Nieuwe G-G1 scharnier voor frameloze glas zwembad hek

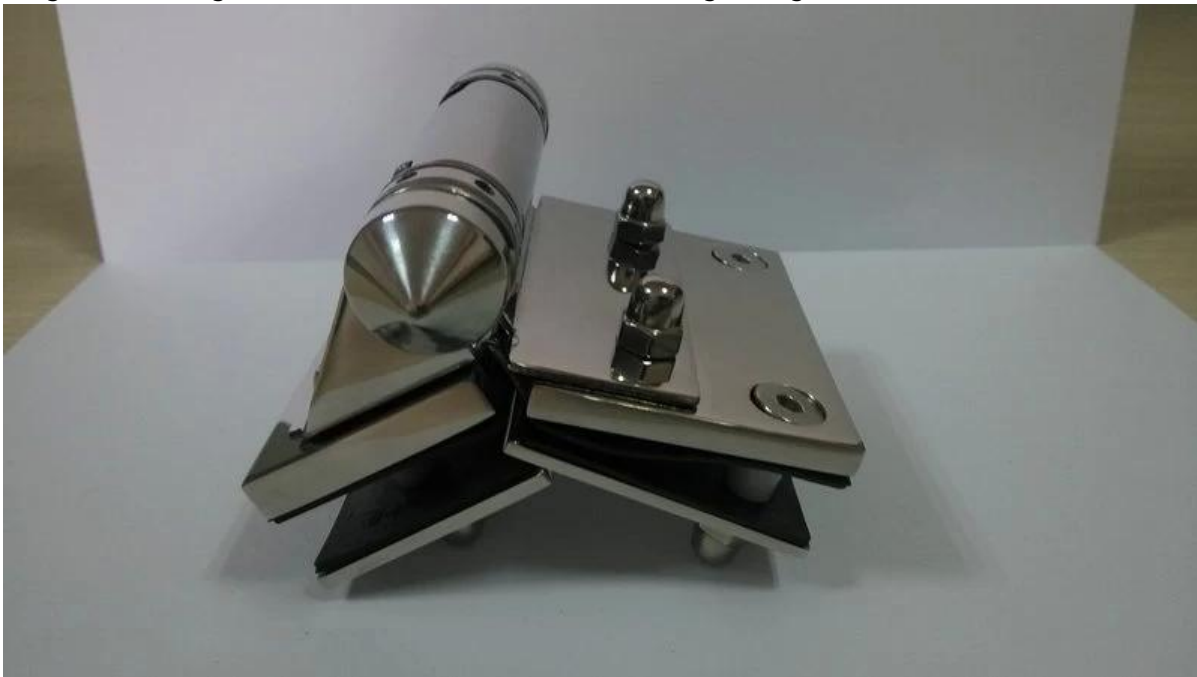
Zoals een aantal onverwachte uitgave gebeurd over de oude G-G1 scharnier, we nu een nieuw ontwerp G-G1 scharnier (zelfde Punt Nr), zie de vergelijking, zoals hieronder:

We voegen twee grotere stukken achterplaat aan het scharnier meer sterker te maken, maar voor zorgen dat het gewicht van de nieuwe G-G1 verhoogd (ongeveer het dubbele dan de oude)

Over het materiaal: we nog steeds gebruik van roestvrij staal 316L, hield de hoge kwaliteit en de capaciteit van anti-roest.
